Bilan de la concertation préalable au public au titre du code de l'urbanisme dans le cadre de la déclaration de projet emportant mise en compatibilité du Plan Local d'Urbanisme (PLU) de Montereau-Fault-Yonne, pour la réalisation d'une centrale photovoltaïque flottante et agrivoltaïque lieudit « Les Prés Saint-Martin » à Montereau (parcelle cadastrale AN 181).

Une concertation relative à la mise en compatibilité du PLU s'est tenue du 08 décembre 2025 au 08 janvier 2026. Le présent document tire le bilan de cette concertation.

**DECLARATION DE PROJET EMPORTANT MISE EN COMPATIBILITÉ DU PLAN
LOCAL D'URBANISME COMMUNE DE MONTEREAU-FAULT-YONNE - LIEU-DIT
« LES PRES SAINT MARTIN »**

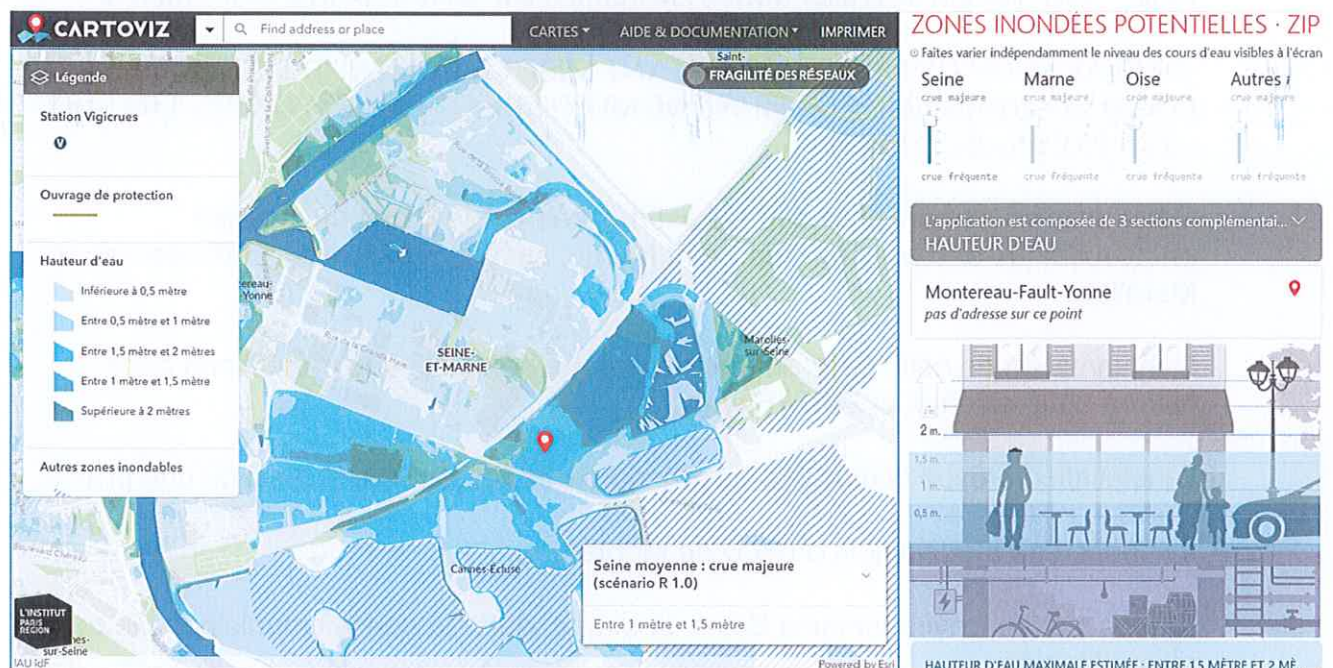
Le site cartoviz publiée par l'Institut Paris Région (voir fichier page suivante) indique **plus de 1m70 pour les plus hautes eaux sur la partie terrestre du projet alors que le ministère de la transition écologique interdit plus de 1m** (réponse du 25/11/2021 à la question du sénateur Philippe Bonnecarrère) : *« C'est pourquoi l'implantation de projets photovoltaïques au sol en zone inondable sera possible uniquement et de manière exceptionnelle en zone d'aléa faible ou moyen, c'est-à-dire moins de 1 mètre de hauteur d'eau pour la crue de référence »*

Par ailleurs, si la législation a évolué depuis 2021, on peut raisonnablement penser que sur le plan d'eau, le niveau de l'eau serait 2m plus haut. Dans ce cas, que se

passé-t-il concernant les fixations des panneaux et les câbles
panneaux flottants ? La totalité des panneaux flottants seraient-ils immergés sous
2m d'eau ?

Même question concernant les onduleurs et éventuellement les batteries de
stockage installés à proximité qui seraient aussi sous l'eau ?

Comme mentionné par l'association FNE, la centrale agrivoltaïque et flottante envisagée est localisée en zone rouge du Plan de Prévention du Risque Inondation. Contrairement à ce qui est mentionné, l'évolution récente de la réglementation (loi d'accélération des ENR publiée au Journal Officiel le 11 mars 2023) impose au porteur de projet de fournir une étude démontrant l'absence d'aggravation des risques.

C'est pourquoi, une étude inondation a été menée par BRL Ingénierie afin de prendre en compte l'impact d'une inondation au droit de la centrale non pas uniquement sur la crue de référence de janvier 1910 (ayant servi pour la réalisation du PPRI) mais également sur les crues de janvier 1955 et plus récemment celles de juin 2016 et janvier 2018 en prenant en compte les débits issus de la Seine amont, Yonne amont et Seine aval. A noter, les données de références ont été fournies par l'E.P.T.B. Seine Grands Lacs.

- Les crues de 2016 et 2018 sont assez peu débordantes dans la zone d'étude élargie ; la zone du projet n'est notamment pas touchée par la crue de 2016 et les débordements de la crue de 2018 viennent, via le Nord-Est, mourir en limite de la zone devant accueillir les panneaux photovoltaïques,
- La crue type 1910 est en revanche largement débordante ; les résultats du modèle sont cohérents avec le zonage du PPRI ; la zone du projet est noyée (cote maximale atteinte sur le site de l'ordre de 51,32 m NGF) mais les vitesses associées sont très faibles, inférieures à 0,1 m/s.
- La crue type 1955 est également débordante ; les vitesses sont de même très faibles dans la zone de projet.

Aussi, ces vitesses d'écoulement n'auront pas d'impact sur la centrale.

Des mesures ont été également prévues dans le cadre du projet. En effet, la clôture de la centrale agrivoltaïque et flottante a été adaptée afin d'utiliser une clôture à mailles larges et la variable finale d'implantation prévoit une distance inter-poteaux minimale de 5m afin éviter les phénomènes d'embâcles.

Par ailleurs, les panneaux au sol sont surélevés de 20 cm au-dessus des plus hautes eaux de la crue de référence PPRI (crue type janvier 1910) et les postes électriques seront également installés sur pilotis afin d'éviter toute inondation.

Les amarrages des panneaux flottants ont été dimensionnés sur la base des champs des vitesses calculés pour éviter qu'ils ne soient emportés par les crues et qu'ils s'adaptent à la variation des hauteurs d'eau au sein de la centrale. Ce niveau étant déjà largement variable en fonction des saisons comme constaté lors de l'étude des hauteurs d'eau grâce aux piézomètres qui avaient été installés.
